女川原子力発電所2号機 新規規制基準適合性審査における基準地震動の変更および追加について

①基準地震動Ss-D1の変更について

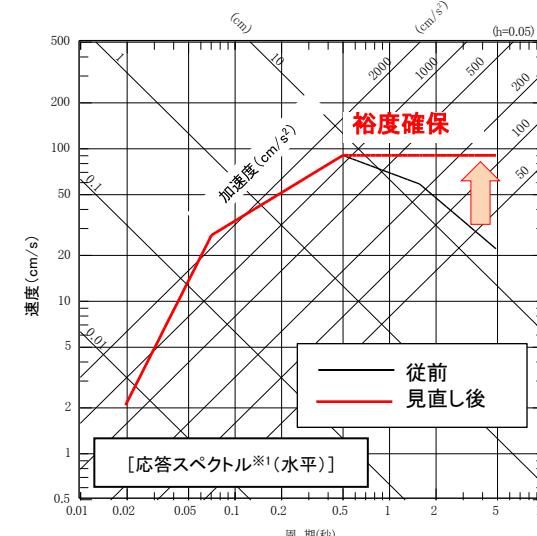
- 前回(平成28年12月9日)の審査会合において、これまでの「震源を特定して策定する地震動(プレート間地震、海洋プレート内地震、内陸地殻内地震)」および「震源を特定せず策定する地震動」による地震タイプごとの追加評価結果を踏まえ、申請時に設定した基準地震動Ss-2(1,000ガル)の評価を見直すとともに、新たに4つの地震動を追加し、計6つの地震動を基準地震動として設定した旨を説明しました。
- このたび、前回の審査会合におけるコメントを踏まえた再検討を行った結果、プレート間地震を考慮した基準地震動Ss-D1について、保守的に裕度を持たせる観点から、応答スペクトル※1の形状および地震動の継続時間を変更しました。また、海洋プレート内地震について、Ss-D2およびSs-D3と異なる評価手法による地震動を1波追加することとし、合計7波としました。
- なお、最大加速度は、Ss-D2の1,000ガルから変更はありません。

<地震動の継続時間見直し>

<応答スペクトルの形状見直し>
